Expediente: **050210417690**  
Radicado: **RE-03898-2025**  
Sede: **SANTUARIO**  
Dependencia: **Grupo Recurso Hídrico**  
Tipo Documental: **RESOLUCIONES**  
Fecha: **25/09/2025** Hora: **09:45:24** Folios: **16**

## RESOLUCIÓN N°

### POR MEDIO DE LA CUAL SE MODIFICA UN PERMISO DE VERTIMIENTOS Y SE ADOPTAN OTRAS DETERMINACIONES

**Imagen No 2:** unidades proyectadas para optimización PTAR Norte del Municipio de Alejandría

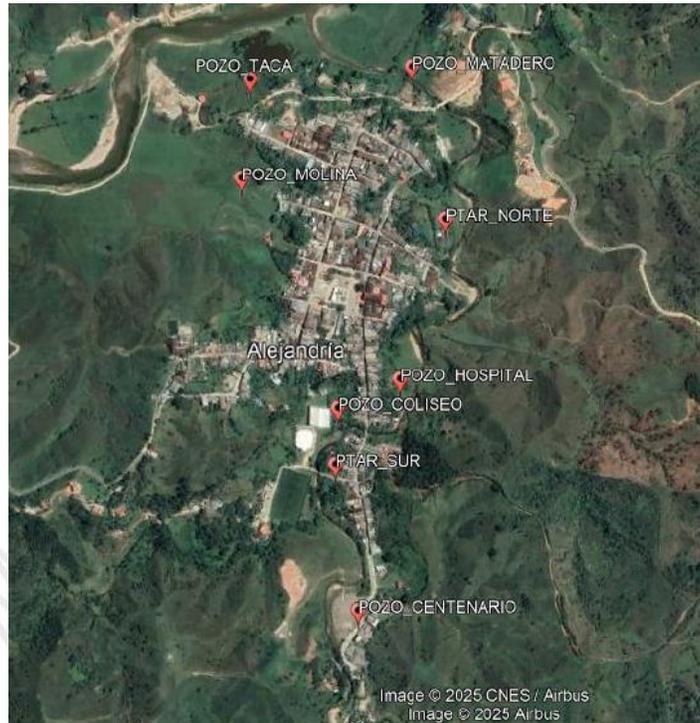
1. *Alcantarillado Interno de la Planta: La adecuación del sistema de alcantarillado interno será clave para garantizar la conducción adecuada de los mayores volúmenes de agua residual hacia las diferentes etapas de tratamiento.*

2. *Estructuras de Entrada y Rejas de Limpieza: Estas estructuras serán redimensionadas y mejoradas para manejar el aumento en la carga sólida y garantizar la remoción eficiente de residuos gruesos.*

3. *Reactor Anaerobio de Flujo Ascendente - Mezcla Completa (RAFA – MC): Se ampliará y optimizará el reactor para manejar mayores volúmenes de aguas residuales con altos niveles de carga orgánica, maximizando su eficiencia y aprovechando el biogás generado.*

4. *Filtros Anaerobios de Flujo Ascendente (FAFA): Estos filtros serán rediseñados para soportar el incremento en la carga hidráulica y orgánica, asegurando una remoción efectiva de contaminantes en la etapa secundaria.*

5. *Lechos de Secado: Los lechos se ampliarán para garantizar una disposición adecuada de los lodos generados por los nuevos volúmenes de agua tratada, minimizando el impacto ambiental.*
